**INFORME DE CONTROL ESPECÍFICO
N° 025-2020-2-2931-SCE**

**SERVICIO DE CONTROL ESPECÍFICO A HECHOS CON
PRESUNTA IRREGULARIDAD A LA MUNICIPALIDAD
DISTRITAL DE SAN PEDRO DE CORIS**

**“EJECUCIÓN DE LA OBRA POR ADMINISTRACIÓN
DIRECTA: MEJORAMIENTO DE ESTADIO DEL CENTRO
POBLADO DE OXAPATA – DISTRITO DE SAN PEDRO DE
CORIS – CHURCAMP – HUANCAMELICA – I ETAPA Y
ADICIONALES N°s 1, 2 Y 3”**

Gráfico n.º 21
Levantamiento topográfico del Campo Deportivo

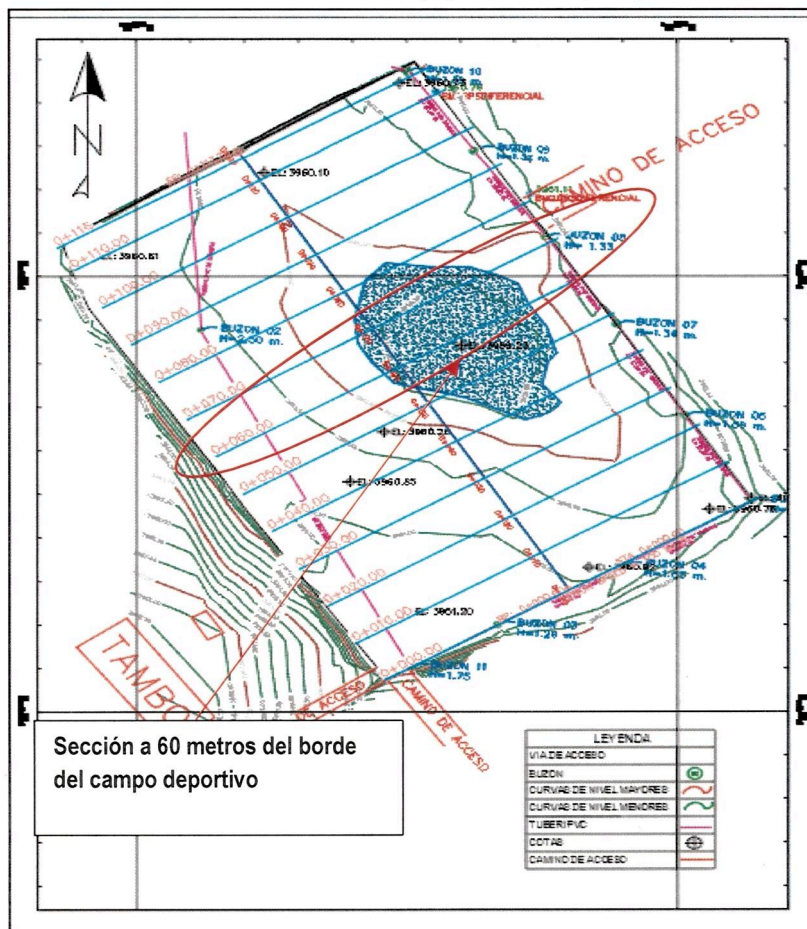
En tal sentido, el campo deportivo debería tener una plataforma nivelada para garantizar las prácticas deportivas, por el contrario, en el lugar donde se planteó la ejecución del campo deportivo, se observó un terreno desnivelado de hasta 2.00 m. entre el extremo del campo deportivo (buzón n.º 5)¹² y el centro, como se ilustra a continuación:

Gráfico n.º 23
Perfil del campo deportivo

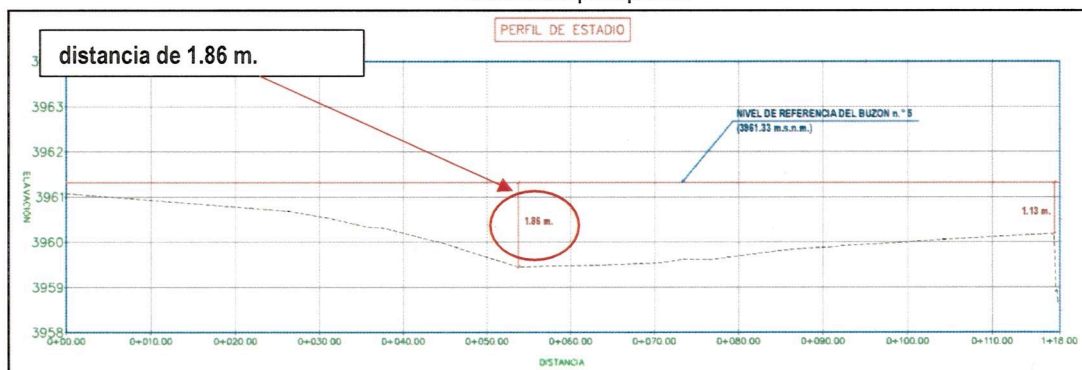
Adicionalmente, se realizó un perfil del terreno al eje del campo deportivo de largo de 116 m., evidenciándose un desnivel de 1.86 m., con referencia del extremo de campo deportivo (buzón n.º 5), presentando irregularidad en el largo del campo deportivo, dificultando el uso para actividades deportivas, como se muestra a continuación:

Gráfico n.º 26
Muro de Contención planteado vs ejecutado

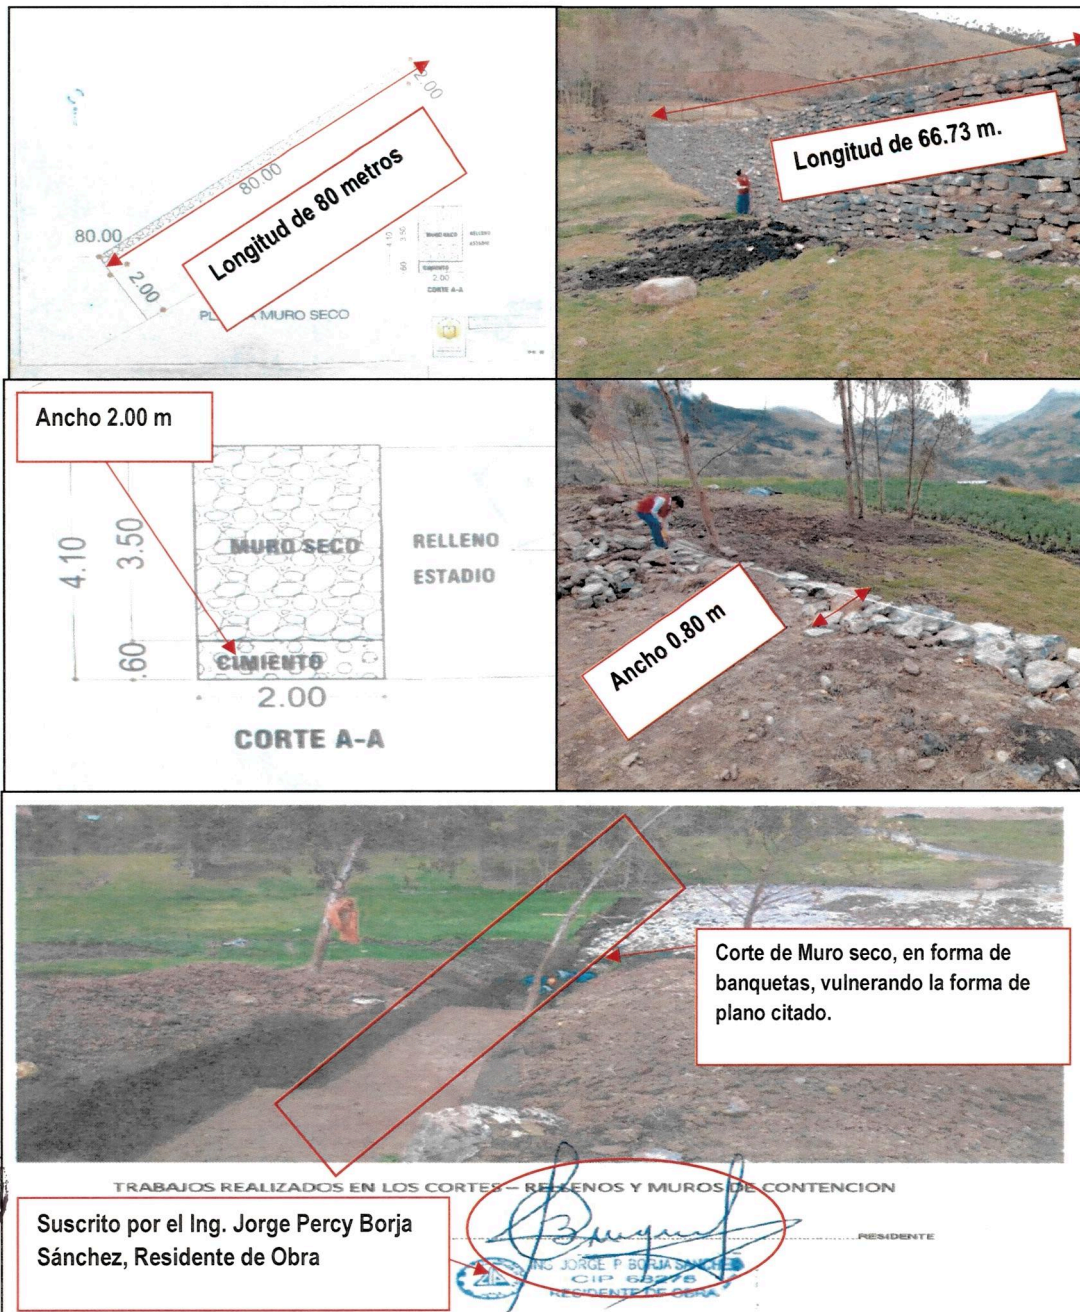
Por el contrario, durante la visita técnica¹⁵, se observó la construcción de un muro seco, conformado por piedras apiladas entre sí, según el planteamiento del adicional n.º 1, y plano: planta muro seco, n.º lámina: TP-01, n.º Correlativo 2, debe tener una longitud de 80 m., un ancho de 2.00 m y una altura de 4.10 m (incluido el cimiento), por el contrario, en obra se verificó dimensiones diferentes, puesto que, el muro construido tiene una longitud de 66.73 m., un ancho de 0.80 m en la parte superior, y alturas variable (se construyó en forma de banqueta), como se muestra a continuación:

Gráfico n.º 28
Muro de contención ejecutado

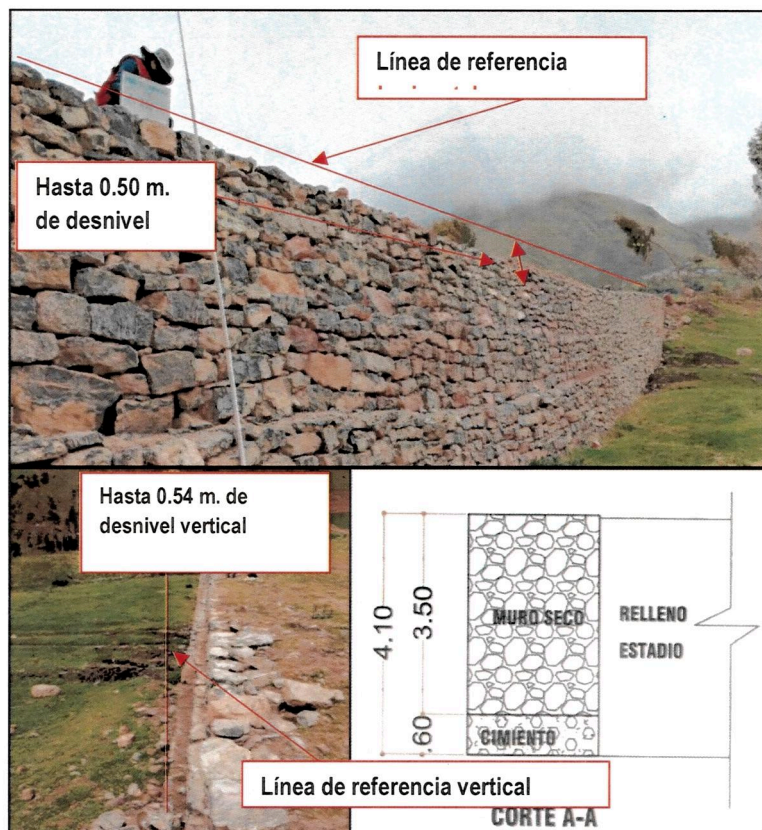
Como consecuencia de la construcción del muro de contención sobre un suelo tipo turba, presenta un desnivel de hasta 0.50 m. con respecto de los extremos del muro, es decir, no presenta horizontalidad advirtiendo una inclinación de 0.54 m. con respecto al eje vertical, vulnerando plano: planta muro seco, n.º lámina TP-01, n.º correlativo 2, como se muestra a continuación:

Gráfico n.º 29
Muro de contención ejecutado

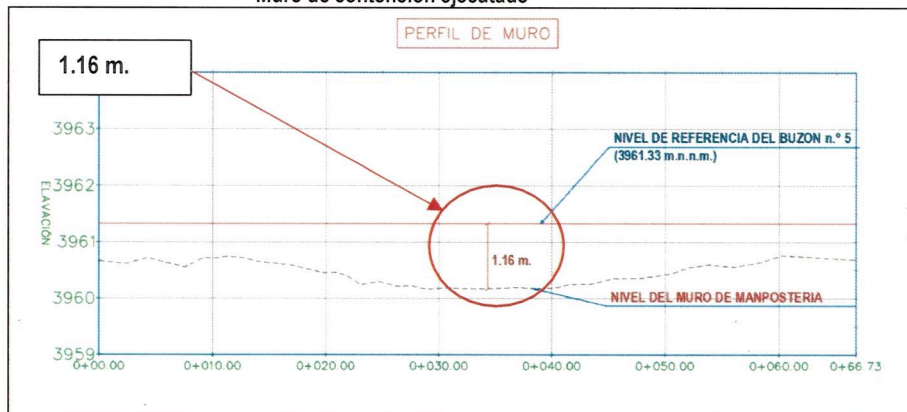
Adicionalmente, se verificó los niveles de muro seco con respecto al campo deportivo (buzón n.º 5), identificándose que no tiene el nivel adecuado para contener los niveles de campo deportivo, incumpliendo el objetivo del muro seco de sostener el relleno para conseguir una plataforma nivelada, por el contrario, el muro necesita una elevación de 1.16 m. para conseguir el nivel uniforme con respecto al extremo del campo deportivo (buzón n.º 5), como se presenta en el perfil del muro de contención, detallado a continuación:

Gráfico n.º 30
Asentamiento de las tuberías de PVC por el muro seco

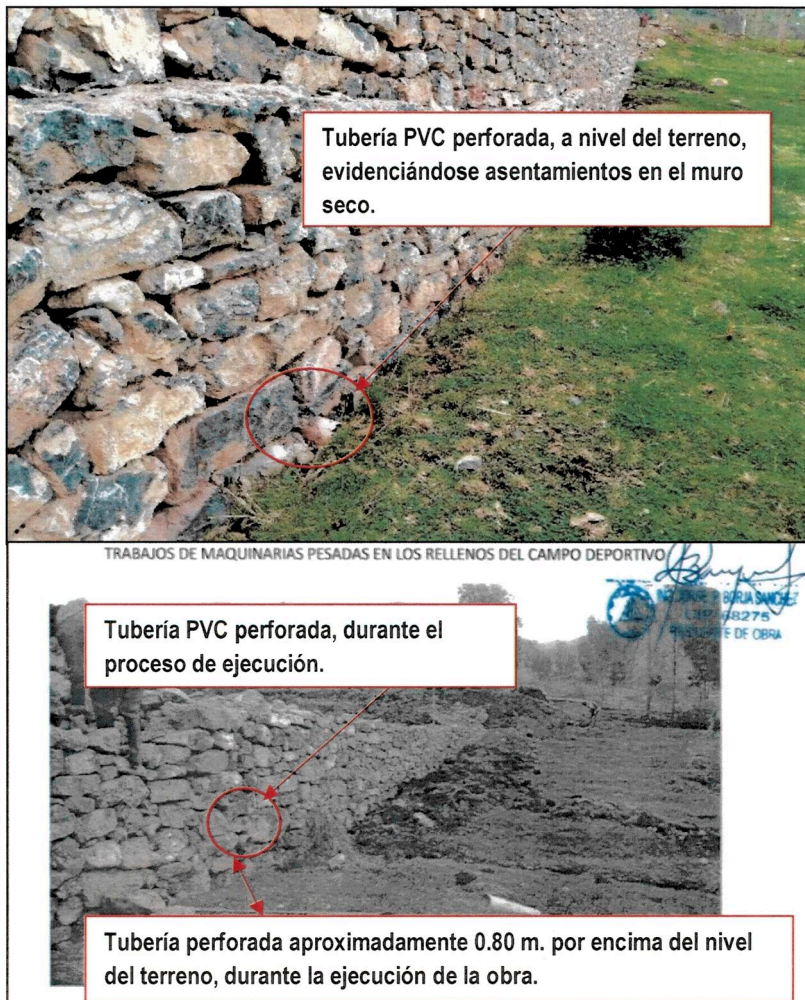
Por otro lado, se evidenció el asentamiento del muro de contención, puesto que, las tuberías de PVC instaladas en el muro de contención, según acta de inspección n.º 011-2020-OCI/MPCH de 14 de agosto de 2020 (**Ver Apéndice n.º 103**), los trabajadores de la obra señalaron que estaba a una altura aproximada de 0.8 metros¹⁸ por encima del nivel de terreno, confirmado lo señalado en las fotos de las valorizaciones, evidenciado durante la visita realizada¹⁹, que las tuberías citadas están al mismo nivel de terreno, ocasionado por el hundimiento del muro seco, como se muestra a continuación:

Gráfico n.º 33
Buzón n.º 1 y 2

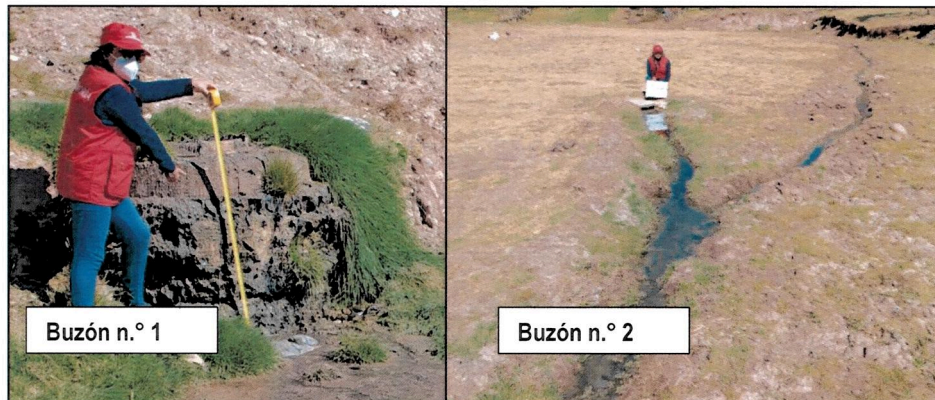
Respecto a estos buzones, se observó que en los planos del expediente técnico se detalla la existencia como estructuras existentes, por el contrario, no plantea la intervención que se va realizar para modificar su altura debido a las partidas de corte y relleno en el campo deportivo; tampoco, en los adicionales n.ºs 1, 2 y 3 se detalla las modificaciones a efectuarse, por el contrario, según fotografías se evidenció la intervención de la red de alcantarillado, como se muestra a continuación:

Gráfico n.º 35
Perjuicio a la planta de tratamiento existente del Centro Poblado de Oxapata

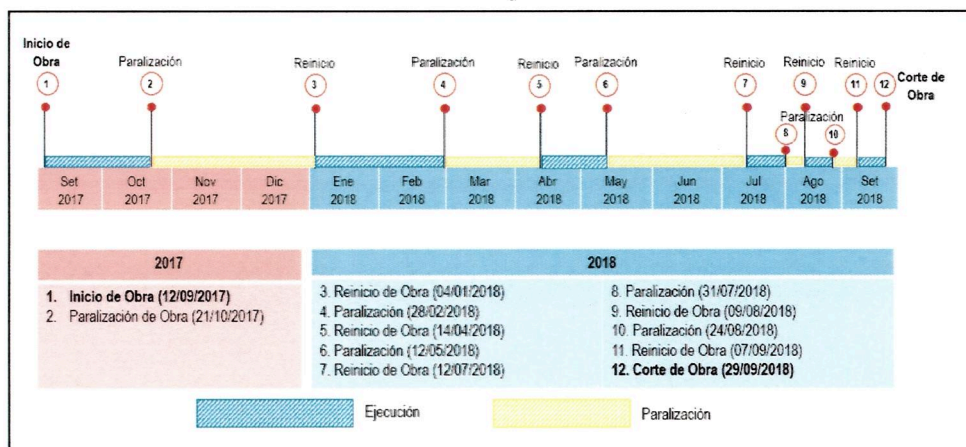
Asimismo, según²⁴ las autoridades del Centro Poblado de Oxapata, señaló que antes de la ejecución, el sistema de alcantarillado existente y planta de tratamiento funcionaban con total normalidad, por consiguiente, el asentamiento del muro de contención aplastó la red de alcantarillado, generando la inoperatividad de la planta de tratamiento de aguas residuales, ocasionando un perjuicio a la salud pública y el medio ambiente, como se muestra a continuación:
